Petrel 1 e 2/Perdix/Perdix AI/NERD 2 Shearwater

Note sulla versione v59 del firmware

VERSIONE 59 06.07.2018

Solo per
modelli
Petrel 2 con
monitoraggio
analogico
della PPO_2

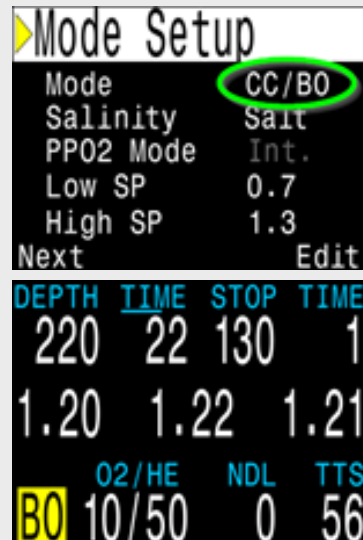
- FIX** Aggiunta la possibilità di correggere un problema di compensazione dell' O_2 che interessava i modelli Petrel 2 con monitoraggio analogico della PPO_2 (ad es. Petrel 2 Fischer) spediti dalla fabbrica con il firmware v29 installato. Per maggiori dettagli, consultare la relativa notifica sul sito www.shearwater.com. I modelli di controller del rebreather che usano il sistema di comunicazione DiveCAN non erano affetti da questo problema.

Aggiunta di un'immagine personalizzata all'avvio di Perdix

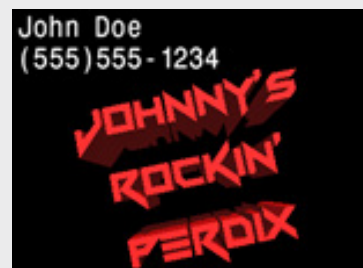
Come schermata di avvio di Perdix è possibile usare un'immagine personalizzata. Le dimensioni dell'immagine non devono superare 320x240 pixel. Per caricare le immagini è necessaria l'applicazione Shearwater Desktop versione 2.5.4 o successiva.

L'impostazione della direzione della bussola adesso richiede meno pressioni del pulsante

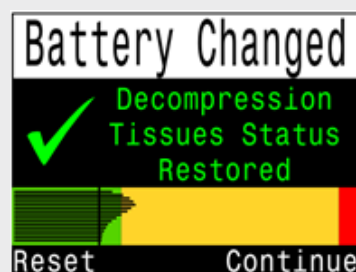
Il menu di impostazione della direzione della bussola è stato spostato per ridurre il numero di pressioni del pulsante. Inoltre, la bussola può ora essere visualizzata durante l'impostazione della direzione. Funzionamento: durante la visualizzazione della bussola, premendo il pulsante sinistro si richiama il menu "Exit/Mark" (Uscire/Impostare). A questo punto premendo il pulsante destro si imposta la direzione della bussola, mentre premendo il sinistro si torna alla schermata principale. In precedenza, per impostare la direzione della bussola era necessario navigare ai normali menu.

Adesso il grafico a barre dei modelli tissutali è visualizzato sulla schermata Tissues Restored (Modelli tissutali ripristinati)

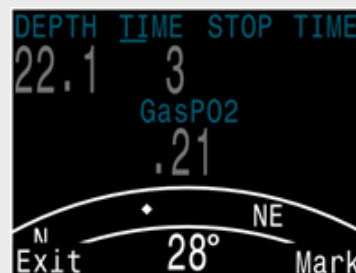
Dopo la sostituzione della batteria, l'attuale saturazione dei modelli tissutali è indicata sulla schermata Tissues Restored (Modelli tissutali ripristinati).

Ora è visualizzata la deviazione tra la direzione attuale e quella impostata (in questo esempio è pari a 16°)

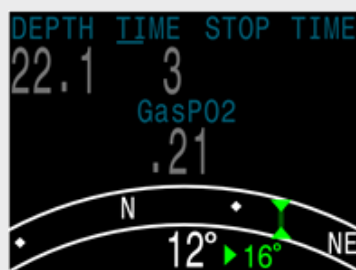
Quando si imposta una direzione, il display visualizza ora l'angolo di deviazione tra la direzione attuale e quella impostata. Questo è utile per navigare rotte più complesse. Per esempio, una rotta quadrata richiede svolte di 90°, mentre una triangolare richiede svolte di 120°.

L’opzione di luminosità Cave (Grotta) ha un’intensità molto bassa perfetta per ambienti con luce scarsa come le grotte

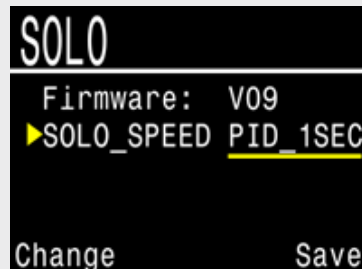
NEW Nuova impostazione di luminosità “Cave” (Grotta). L’intensità è inferiore persino all’opzione “Low” (Bassa) ed è adatta ad ambienti con luce molto scarsa come le grotte.

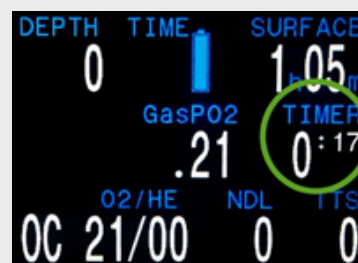
Il valore numerico (azimut) attuale della bussola è visualizzato nel menu "Mark Heading" (Impostazione direzione).
